L'enquête publique

VIII - L'organisation le déroulement de l'enquête publique

Le Tribunal Administratif de Versailles a désigné M. Thierry NOËL en qualité de commissaire enquêteur pour l'enquête publique unique préalable à la Déclaration d'Utilité Publique du projet de ZAC Satory-Ouest valant mise en compatibilité du Plan Local d'Urbanisme de VERSAILLES (Yvelines), et au parcellaire, par décision du 14 mai 2019.

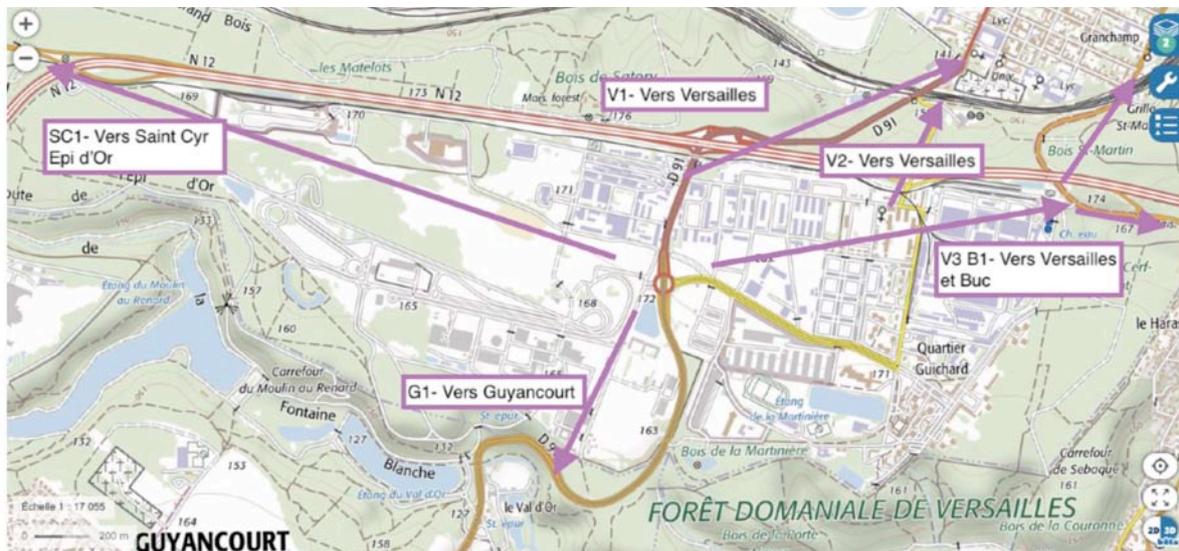
Enfin, Vélo VGP assortit sa contribution d'un schéma d'aménagement comportant 6 liaisons majeures (illustration ci-après), et se dit disponible pour participer à une concertation.

L'EPA Paris-Saclay partage la préoccupation des contributeurs et confirme que les liaisons cycles à l'échelle du territoire sont bien prises en compte dans le projet d'aménagement en général et dans le dossier de demande d'utilité publique en particulier, ainsi que dans les Orientations d'aménagement. Ainsi, le plan « *La desserte et la mobilité* » (dossier DUP, p.85) fait apparaître les points d'entrée sur le quartier pour les modes doux, dans le prolongement des "chemins forestiers" au niveau de l'échangeur RN12/RD91 et au sud du quartier ainsi que vers Saint-Cyr-l'École, au niveau de la voie ferrée (un linéaire de "circulations douces" est indiqué). Ce principe est rappelé au Chapitre VI.3.2.3 du dossier de Déclaration d'utilité publique (cf.p.87) le maillage des modes doux, notamment "*développer les continuités dans les parcours piétonniers forestiers et saisir les opportunités de franchissement*" sur la RD 91, permettant notamment de rejoindre le quartier du Cerf-Volant à Buc.

Figure 68: Desserte en transports en commun prévue en phase 1 (avant métro) [Réalisation : RRA]

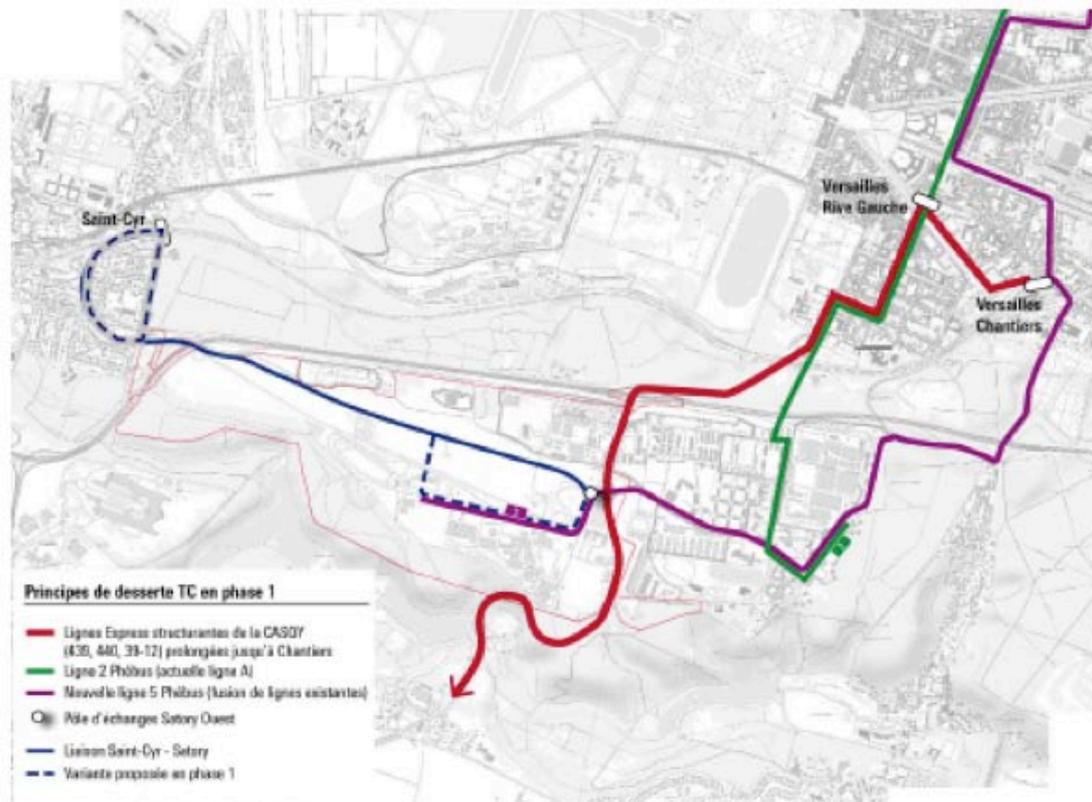
- L'analyse de la fréquentation actuelle des transports en commun aurait du être jointe au dossier.
- Quelle est la nature de la liaison bus vers St-Cyr ? Est-ce bien un transport en commun en site propre, appellation que récuse Île-de-France Mobilités ?
- Comment s'organisera la liaison avec Saint-Cyr ? Le schéma est peu compréhensible.
- La carte des zones accessibles en 30 mn en transports en commun est incompréhensible.

ADEEO/APACH : Comment ce TCSP se raccorde-t-il au réseau ferré et à la gare de Saint-Cyr, aux pistes cyclables de Saint-Quentin-en-Yvelines et au quartier du Cerf-Volant à Buc ? La voie ferrée des Armées, pourrait permettre la liaison en site propre entre Satory et la gare RER de Saint-Cyr-l'École.

Ces éléments sont cartographiés précisément par la Figure 68 du Chapitre III de l'Étude d'impact (cf. p.60). Ils constituent une première base de réflexion qui est en cours d'affinement avec l'agglomération Versailles Grand Parc qui apportent son retour d'expérience sur les usages et la fréquentation du réseau.

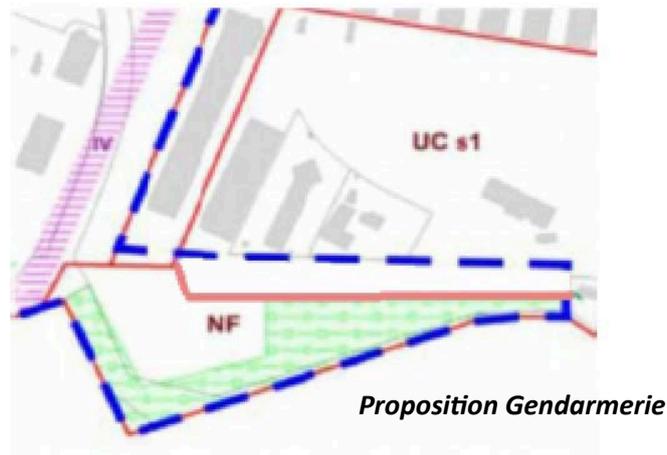
- Quelle est la raison d'être de l'excroissance verte NF au sud-est de la ZAC ?
- Pourquoi la surface classée en EBC a-t-elle été réduite ?

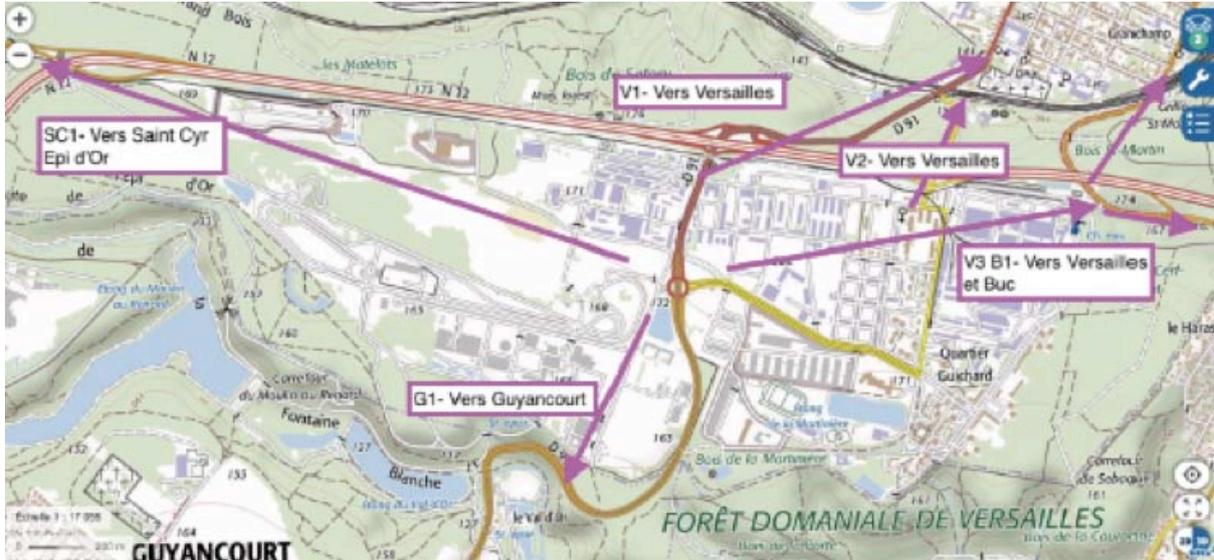
- La mise en place d'un cahier des charges précis (itinéraires, aménagements...) prenant individuellement en compte chaque mode de circulation douce à l'intérieur du plateau. Des aménagements, même provisoires, devraient être mis en place dès le début du projet.
- La création d'un maillage qui permette de relier Satory aux autres quartiers de la ville ainsi qu'aux villes voisines ((la difficulté que représente le dénivelé de 46 mètres étant anachronique) ; ce qui implique par ailleurs des aménagements en cohérence dans les villes, agglomérations, départements voisins. L'association définit, schéma à l'appui, 6 liens majeurs à créer.

Concernant la précision des aménagements doux, des grands principes sont développés dans le dossier de Déclaration d'utilité publique à travers la trame structurante du paysage et des espaces publics (cf. p.76-81).

PLU en vigueur

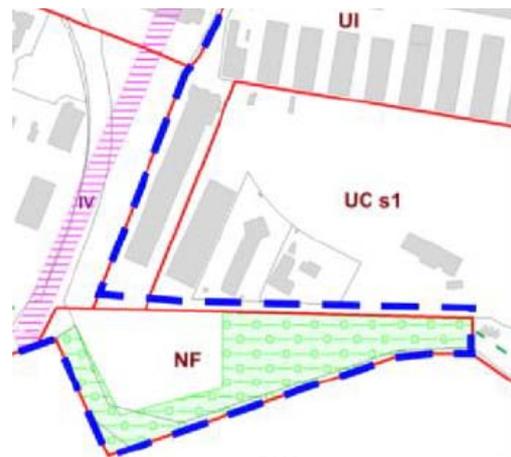
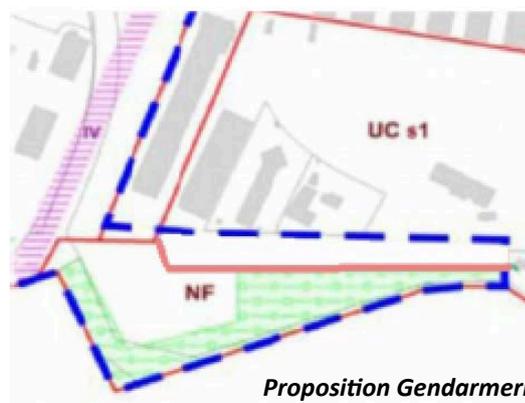
La gendarmerie nationale formule, dans ses courriers, des propositions visant à rendre au projet de Mise En Compatibilité avec le PLU de Versailles sa concordance avec « les activités spécifiques de la gendarmerie et les évolutions envisagées sur les sites militaires », à savoir : que la parcelle CA16 n'évolue pas en zone NF et reste en zone UC, pour permettre la « pérennisation » des installations et le « maintien de la capacité opérationnelle » du GIGN, ou que le règlement de la zone NF soit modifié pour permettre aux constructions de voir le jour, et que les limites de la zone EBC (Espace Boisé Classé), soient reculées le long de l'emprise militaire.
